**ŘSD ČR**  
ŘEDITELSTVÍ SILNIC A DÁLNIC ČR

# Vady vyplývající z projektové dokumentace projevující se při realizaci

# Vady projektových dokumentací mající vliv na průběh výstavby

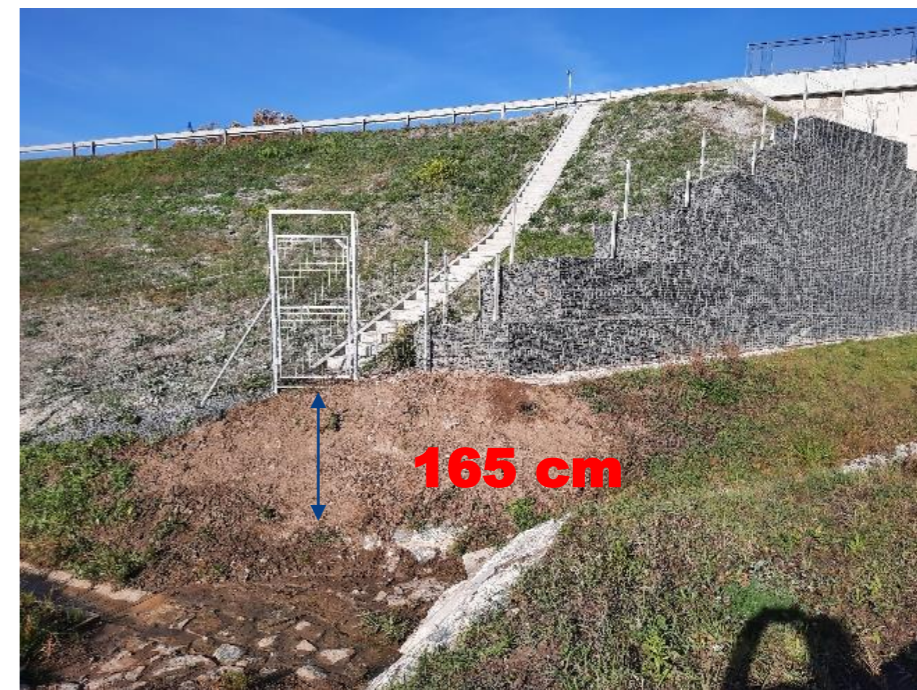
**Popis opakující se vady:**

- návrh dna šachty a umístění žebříčku neumožňuje bezpečný sestup (rovná plocha je na opačné straně vůči žebříčku)
- žebříček v kolizi s vyústěním drenáže

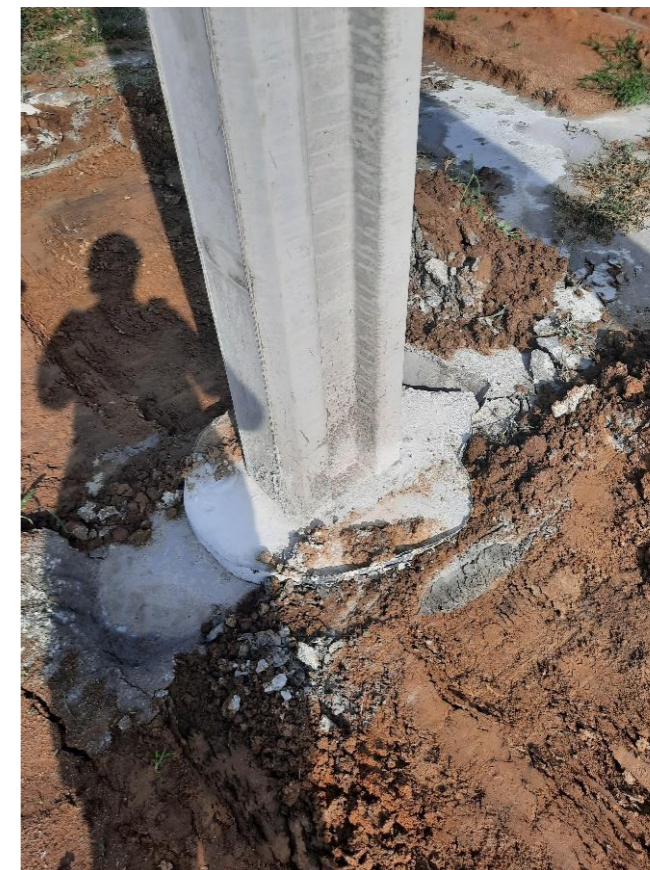
**Popis opakující se vady:**

- technicky nedostatečně řešený návrh v PD na ztracené bednění pro patky na PHS
- deformující se, nezabezpečeno min krytí výztuže, nezabezpečeno vytečení betonové směsi, není zaručena stejná výška u všech patek v linii PHS
